סיכום מבדק שנתי-מבדקי בטיחות מנהל חינוך

שם המוסד-בית ספר אמית ב-מקיף דתי ע"ש רוגוזין

תאריך המבדק-ה' 19/1/2023

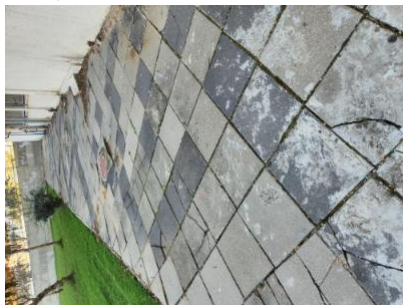
1-חצר מערבית של ביה"ס-נצפו מהמורות בחצר המערבית של בית הספר, הרצפה לא מפולסת ואיננה ישרה. סכנת נפילה ופציעה- - -
-שבילים-השבילים משערי הכניסה לבניין, דרכי הגישה והשטחים בחצר – כל אלה יהיו סלולים או מרוצפים או כבושים, ללא מהמורות ובליטות, ופניהם מחוספסים, למניעת החלקה
3.22-19/1/2023 23: 00

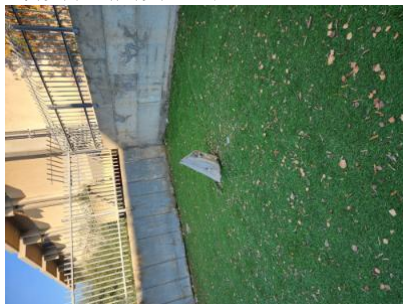
החצר תהיה נקייה ממפגעי בטיחות 1-חצר מערבית של ביה"ס-אבנים משתלבות התפרקו ואבן שפה לא יציבה . סכנת פציעה- - -
3.1-19/1/2023 23: 13-תשתייות- קבועים או זמניים, ללא בליטות או שקעים, ולא יישארו בה מכשולים או פסולת מכל סוג . חלקים בולטים יהיו עם הגנה עליהם
